Opinia Nr 006148

z wyników przeprowadzonych oględzin - ekspertyzy urządzeń grzewczo-kominowych

w budynku przy ul. 1-go Maja nr 154/12 w Dąbrowie

dotycząca urządzeń grzewczo-kominowych używanych przez B.O.K. Sobiegów

SZKIC ORIENTACYJNY

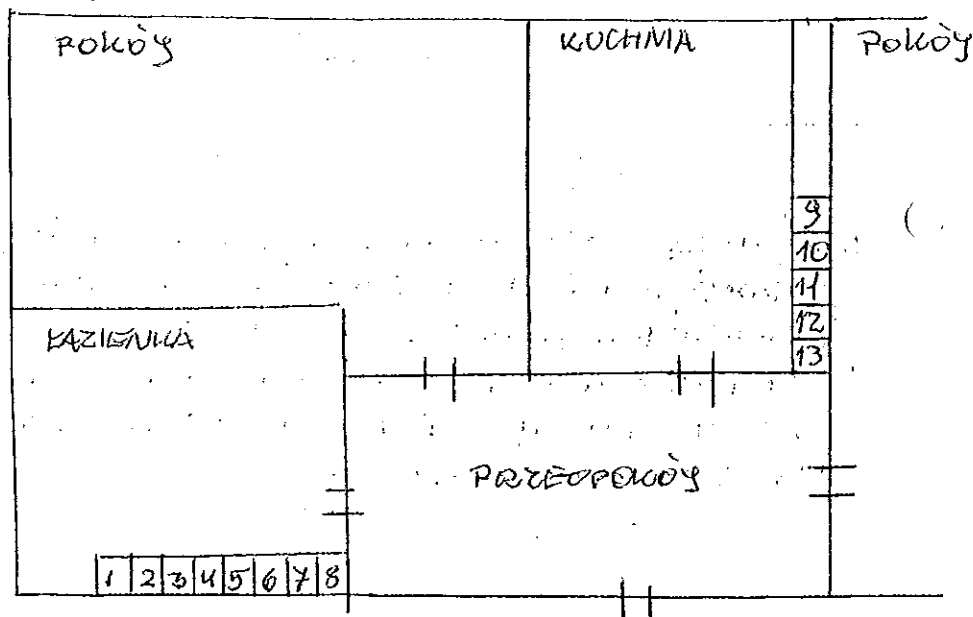
1. Istniejące urządzenia prawidłowo podłączone do przewodów:
- piekarnik przewód nr 4, wentylacja łazienki przewód nr 8
- wentylacja kuchni przewód nr 9
2. Dla prawidłowego funkcjonowania urządzeń kominowych
zapewnić należy napływ powietrza z zewnątrz poprzez
urządzenia nawiewne
